Saksframlegg

Klage på vedtak om dispensasjon frå plankravet for etablering av flytebryggje med landgang - gbnr 338/40 Refskar
KOMMUNEDIREKTØREN SITT FRAMLEGG TIL VEDTAK

Eigedom: gbnr 338/40

Teikninger av flytebryggje med landgang

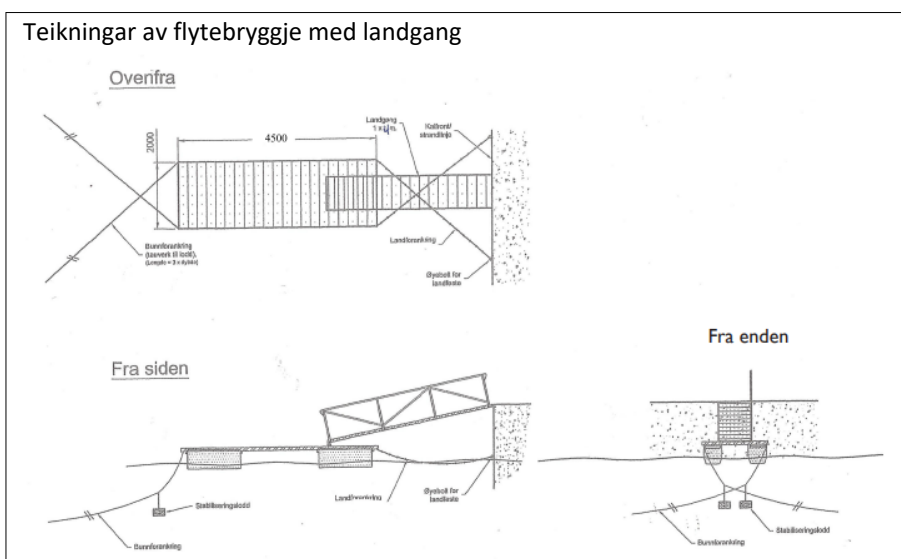
På revidert kart, mottatt 06.04.21, er det vist minste avstand til gbnr 338/3 på ca. 6,5 m frå omsøkte flytebryggje.

I tråd med PBL §29-4 er det høve å plassere tiltak 4 meter frå nabogrense. Når det gjeld eventuell hindring av tilflåt til framtidig flytebryggje kan ikkje kommune ta stode til dette når ingen konkret planer om framtidig bryggje/båtplass ligg føre, og naust som er godkjent på gbnr 338/3 ligg ca.20 meter unna på mottsett siden av halvøya.

Sak 20/7576 – gbnr 336/85 Ådland nordre – illustrasjon flytebryggje	Sak 21/381 – gbnr 338/40 Refskar – flytebryggje med landgang
---	--

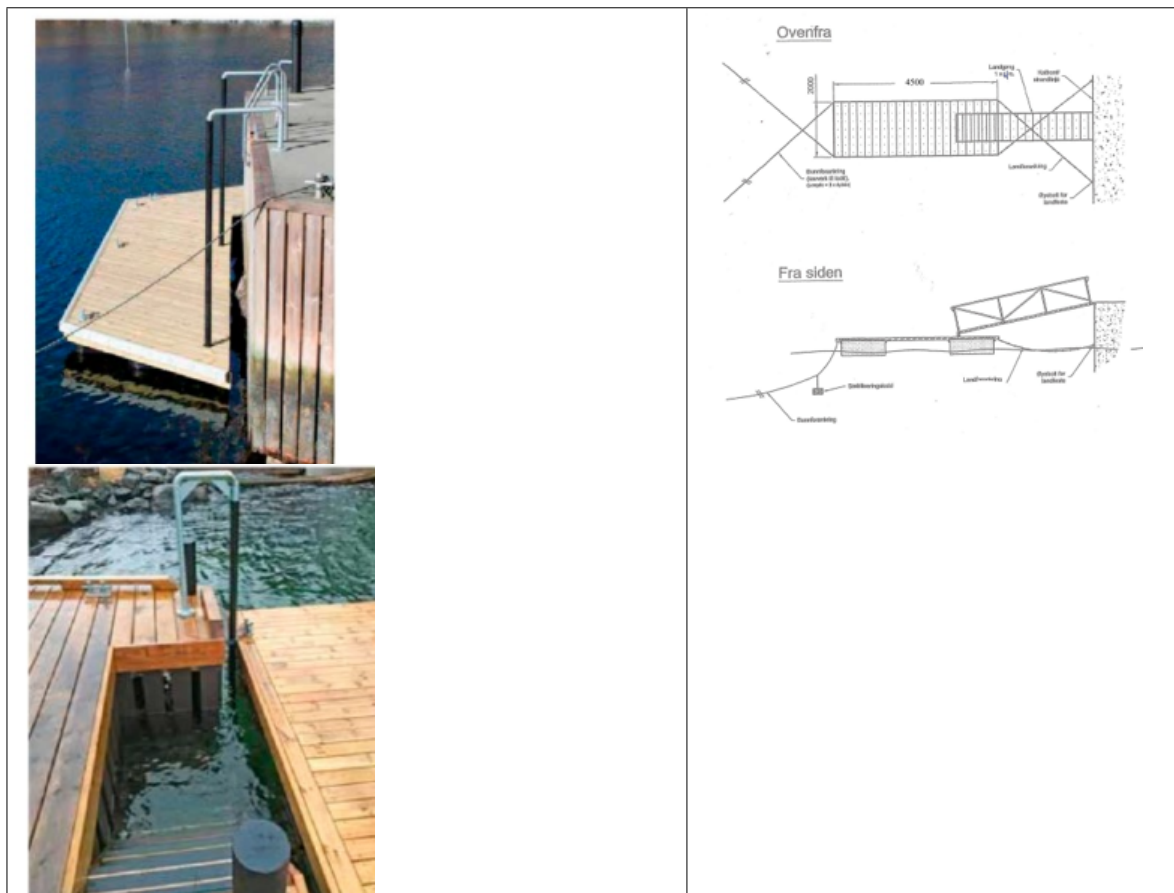
I sak 20/7576 – gbnr 336/85 Ådland nordre, så vart det gjeve dispensasjon frå plankravet og løyve til flytebryggje utan landgang forankra i eksisterande trebrygge for tilkomst til eigen landsstedsbåt. Flytebryggja var 6x2 meter. I vår sak, så er flytebryggja 4,5*2 meter med 3,5 meter landgang. Samla lengde er 2 meter lengre. Tiltaka er dei same. I sak 20/7576 så vart det i tillegg vektlagt at flytebryggja var nøktern utforma med omsyn til storleik og plassering.

Det ligg føre tilnærma faktisk like saker og såleis faktisk likskap.

Det ligg føre faktisk likskap, men ikkje rettsleg likskap i sakene. Då vilkåra er kumulative (begge vilkår må vere oppfylt), vil det ikkje vere usakleg forskjellsbehandling å ikkje sjå hen til sak 20/7576 – gbnr 336/85 Ådland om dispensasjon frå plankravet og løyve til å etablere flytebryggje til eksisterande kai.
